– **Avviso di sicurezza**

A tutti gli utilizzatori dei sistemi  
SIEMENS SOMATOM Definition AS

**Oggetto: SOMATOM Definition AS – Nuovo fissaggio della finestra del centratore luminoso**

Fig. 1: SOMATOM Definition AS

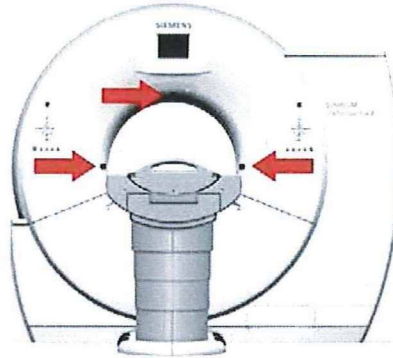
Siamo stati informati che la piccola finestra del centratore luminoso (vedi Fig. 1) utilizzata per il posizionamento del paziente e integrata nel coperchio frontale dello scanner TC potrebbe allentarsi o in rari casi cadere.

In assenza della finestra si potrebbe accidentalmente raggiungere l'apertura con rischio di lesioni gravi (shock elettrico o ferite alle dita).

Con l'ultimo aggiornamento tecnico CT037/17/S distribuito per il suo sistema, abbiamo introdotto un dispositivo di fissaggio per la finestra del centratore luminoso migliorato.

Abbiamo sostituito le finestre danneggiate con nuove finestre del centratore luminoso che presentano una soluzione a clip. Questa soluzione è considerata molto più affidabile.

La nuova finestra del centratore luminoso introdotta con l'aggiornamento tecnico CT037/17/S non può cadere a meno che non si applichi un'eccessiva forza esterna.
